No.: 2023-015-1

部品変更

Armadillo-IoTゲートウェイ A6/Armadillo-640基板改版および Armadillo-400/600シリーズオプションケース(樹脂製)の 外観変更について

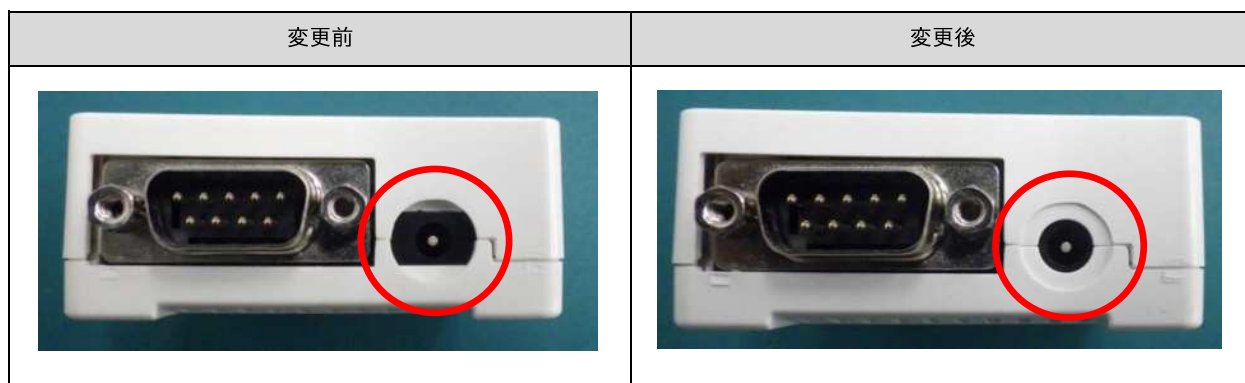
・変更による影響

項目	内容	製品仕様への影響
納入仕様書	改版予定	外観仕様、寸法仕様、搭載機能が変わります。
仕様	電気的特性	
	外観仕様	
	寸法仕様	
	機能・性能
